改善箇所説明図

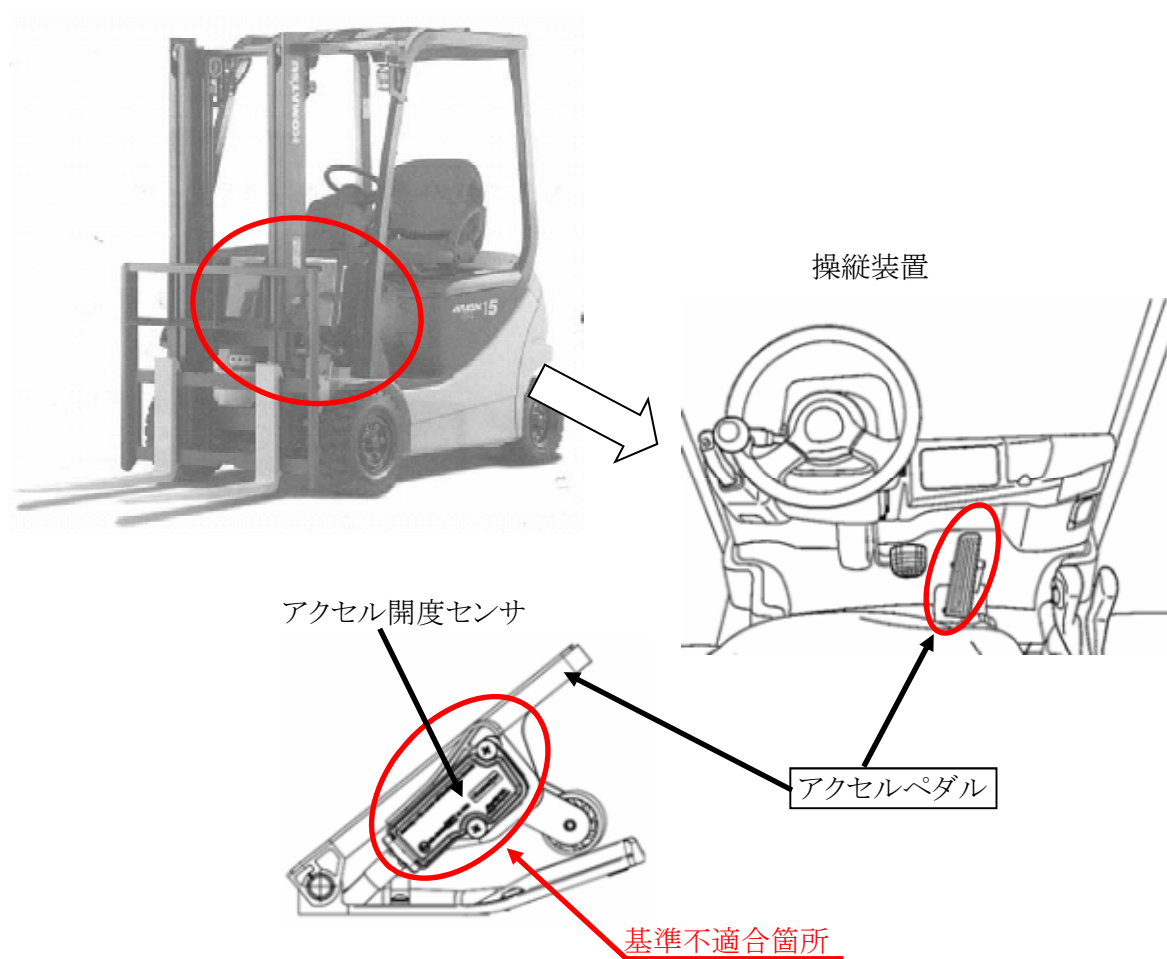
アクセルペダルにおいて、アクセル開度センサ内部部品の構造が不適切なため、アクセルペダルを踏み込んでも、踏み込み量に応じたアクセル開度信号が出力されない場合や、アイドルリング位置検出スイッチがアイドル位置を検出したままの場合がある。そのため、アクセルペダルの踏み込み量に応じた加速が得られないおそれや、車両が走行しないおそれがある。

改善措置の内容: 全車両、アクセルペダルを対策品に交換する。

識別: アクセルペダルに緑色シールを貼り付ける。
